Variante al Regolamento Urbanistico per interventi puntuali all'interno del territorio urbanizzato individuato ai sensi dell'art.224 della L.R.65/2014

**Sintesi delle osservazioni presentate
e proposte di controdeduzioni**

Novembre 2019

ESTRATTO R.U. IN APPROVAZIONE

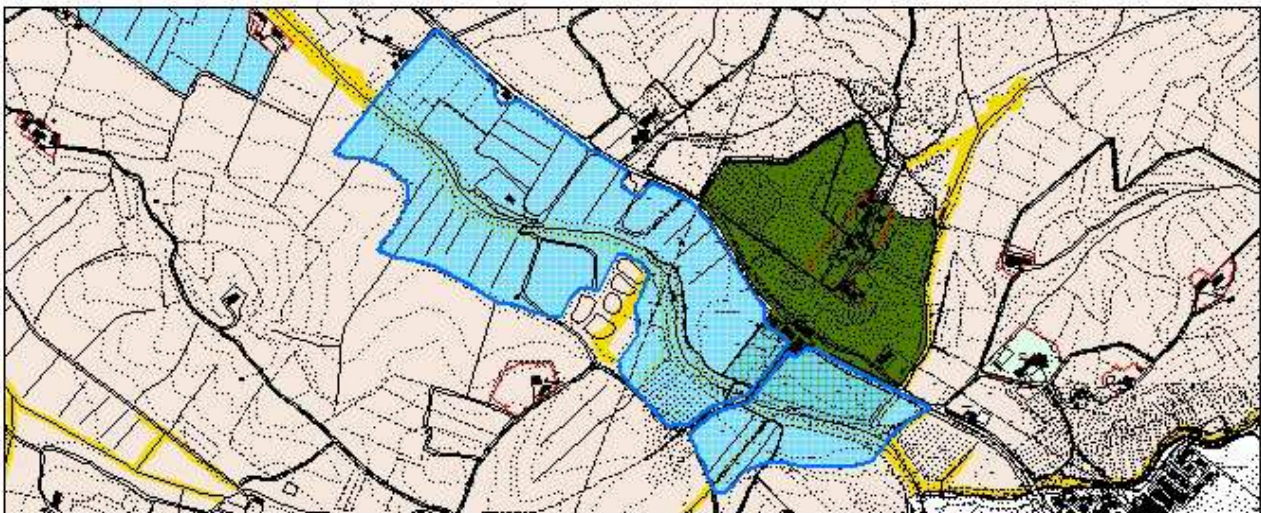
OSSERVAZIONE N.14		
Richiedente/Prot	Individuazione	Territorio
Ciofi Franco Prot. n. 62865 del 09/09/2019	Foglio 58 particella n. 206	Loc. Tartagliana
Sintesi dell'Osservazione:	Controdeduzioni:	
L'osservante richiede l'eliminazione della propria particella dall'elenco delle particelle soggette a vincolo preordinato all'esproprio per la realizzazione della cassa di espansione Torrente Orme. Il richiedente sottolinea una superficialità nella delimitazione delle aree oggetto di futuro esproprio in quanto non terrebbero di conto delle effettive quote di livello del terreno e dell'andamento naturale dello stesso.	Con la variante in oggetto, l'A.C. ha inteso confermare i vincoli preordinati all'esproprio già apposti in sede di approvazione del II RU. La realizzazione delle casse di espansione è di competenza del Consorzio Medio Valdarno che ha predisposto il progetto preliminare. E' in fase di definizione il progetto definitivo. Pertanto l'individuazione delle esatte particelle interessate dall'opera sarà formalizzata nel procedimento finalizzato all'approvazione del progetto definitivo.

Esito osservazione : Per le motivazioni sopra espresse, l'osservazione è da ritenersi non accolta in questa fase del procedimento	Proposta Ufficio: Non accolta

ESTRATTO R.U. IN APPROVAZIONE

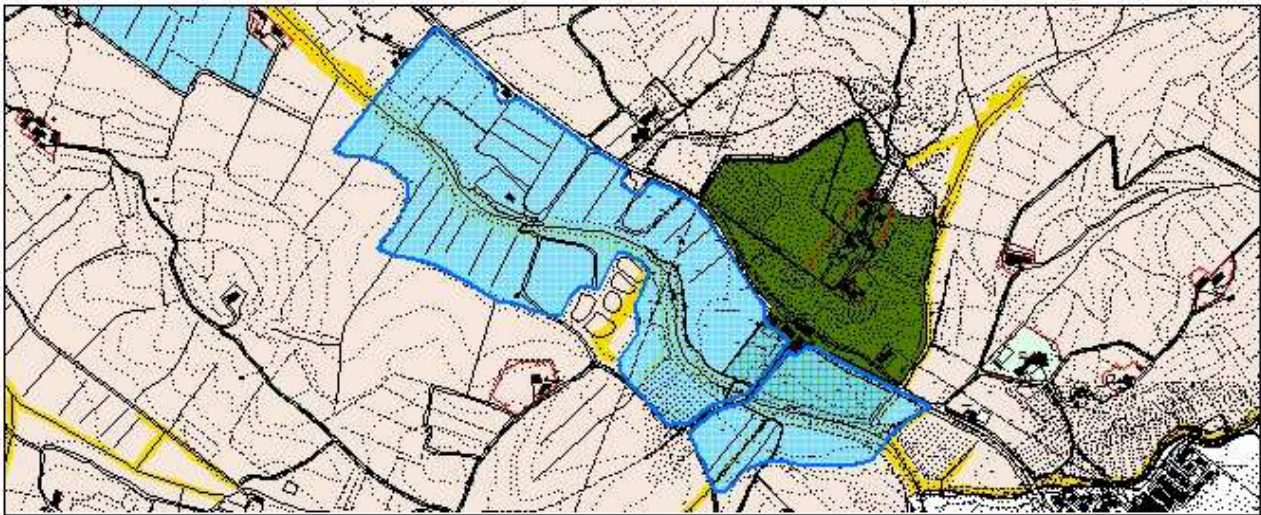
OSSERVAZIONE N.15		
Richiedente/Prot	Individuazione	Territorio
Ciofi Katia Prot. n. 62869 del 09/09/2019	Foglio 58 particella n. 220, 49 e 50	Loc. Tartagliana
Sintesi dell'Osservazione:	Controdeduzioni:	
L'osservante richiede l'eliminazione della propria particella dall'elenco delle particelle soggette a vincolo preordinato all'esproprio per la realizzazione della cassa di espansione Torrente Orme. Il richiedente sottolinea una superficialità nella delimitazione delle aree oggetto di futuro esproprio in quanto non terrebbero di conto delle effettive quote di livello del terreno e dell'andamento naturale dello stesso	Con la variante in oggetto, l'A.C. ha inteso confermare i vincoli preordinati all'esproprio già apposti in sede di approvazione del II RU. La realizzazione delle casse di espansione è di competenza del Consorzio Medio Valdarno che ha predisposto il progetto preliminare. E' in fase di definizione il progetto definitivo. Pertanto l'individuazione delle esatte particelle interessate dall'opera sarà formalizzata nel procedimento finalizzato all'approvazione del progetto definitivo.

Esito osservazione : Per le motivazioni sopra espresse, l'osservazione è da ritenersi non accolta in questa fase del procedimento	Proposta Ufficio: Non accolta
